Veřejná zakázka:
„Modernizace vozovny Slatina – výběr zhotovitele“

VYSVĚTLENÍ, ZMĚNA NEBO DOPLNĚNÍ ZADÁVACÍ DOKUMENTACE

Vysvětlení zadávací dokumentace č. 1 ze dne 9. 7. 2025

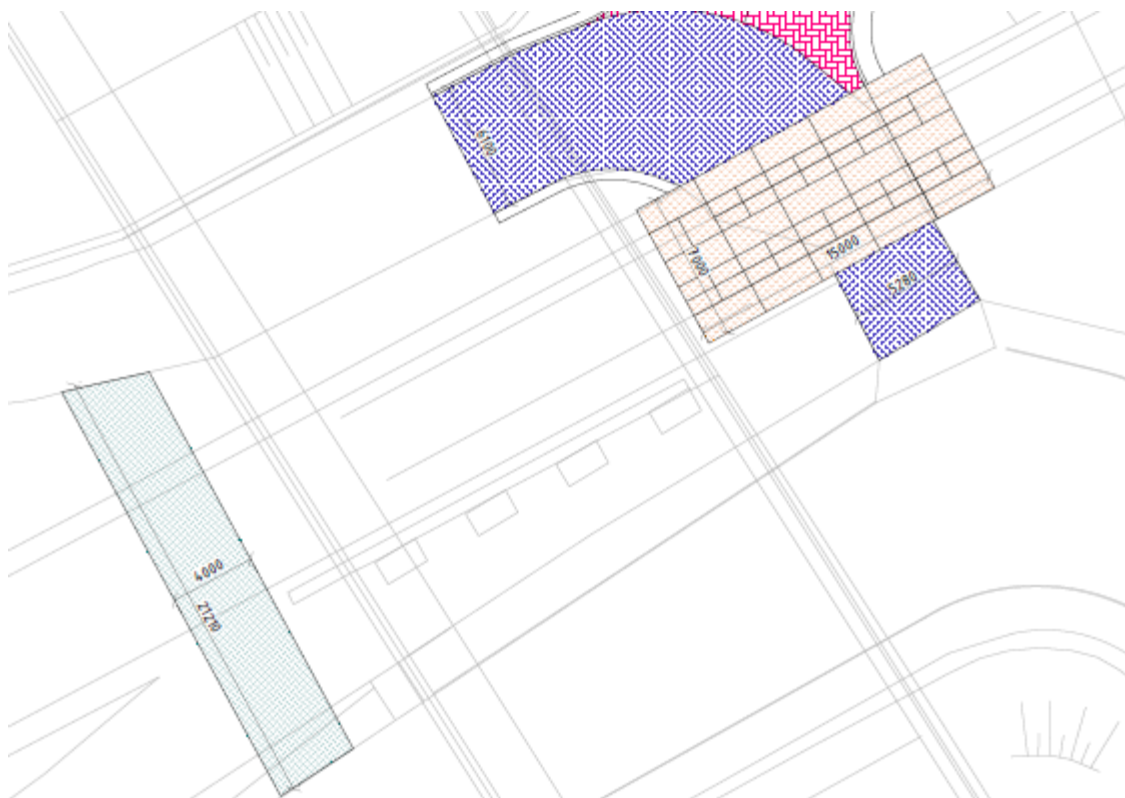
Ve složce *pr.3-zd-dsp-mr* (PD měnárna) chybí PD pro SO 21, 22, 23, 24 a 26 kanalizace a vodovody.

Tyto jsou pouze zakresleny v koordinační situaci a popsány v souhrnné TZ, přičemž konkrétně u SO 23 vdv přípojka a SO 26 prodloužení vdv si tyto texty odporují:

SO 23 (str.29)

Stavební objekt „Vodovodní přípojka“ popisuje novou vodovodní přípojku a rozvod vody objektu měnárny. Přípojka je napojena na stávající vodovodní řád LT DN250 v ulici Černovičky. Přípojka vodovodu – vodovodní přípojka (PE32) je vedena z ulice Černovičky napojením na veřejný vodovod LT DN250. Na hranici pozemku investora dojde k instalaci nové vodoměrné šachty o rozměrech 900 x 1200 mm a světle výšce 1600mm. Ve vodoměrné šachtě bude umístěn vodoměr a vodoměrná řada. Od ní vede vnitřní rozvod (PE40), který zajistí vodovodní rozvody objektu měnárny.

SO 26 (str.31)

Předmětem stavebního objektu „Prodloužení vodovodního řádu“ je vodovodní řád délky 47,5m z potrubí z tvárné litiny DN80, umístěný na pozemcích p.č. 3571/28, 3571/37, 171 a 169/2 v k.ú. Slatina [612286]. Vodovodní řád bude veden z ulice Černovičky napojením na stávající veřejný vodovod LT DN250. Řád je veden v souběhu s kanalizační přípojkou (SO 22) a je ukončen za křížením s plánovaným kabelovodem (SO 41). Na konci vodovodního hydrantu je navržen podzemní hydrant. Trasa vodovodního řádu pod tramvajovým tělesem bude vedena v protlaku PE trubkou PE 100 RC SDR11 d250x22,7mm v délce 10m. Do chráničky bude vsunuto potrubí na

Podle situace by měl platit text pro SO 26, přípojka SO 23 se bude napojovat na tento prodloužený řád a nekříží TT.

Žádáme o doplnění PD (část měřítka) pro SO kanalizace, vdv.

Zadavatel potvrzuje, že v případě uvedeného rozporu platí text uvedený u SO 26 (tento text je novější a aktuální). Uvedený rozpor je důsledkem průběžné tvorby podkladů a vývoje požadavků projektů, kdy došlo ke vzniku SO 26 prodloužení řadu obsahujícího křížení tramvajové trati a souvisejícímu zmenšení objektu SO 23 (přípojky).

Zadavatel dále poskytuje požadovanou projektovou dokumentaci, která tvoří přílohu tohoto vysvětlení.
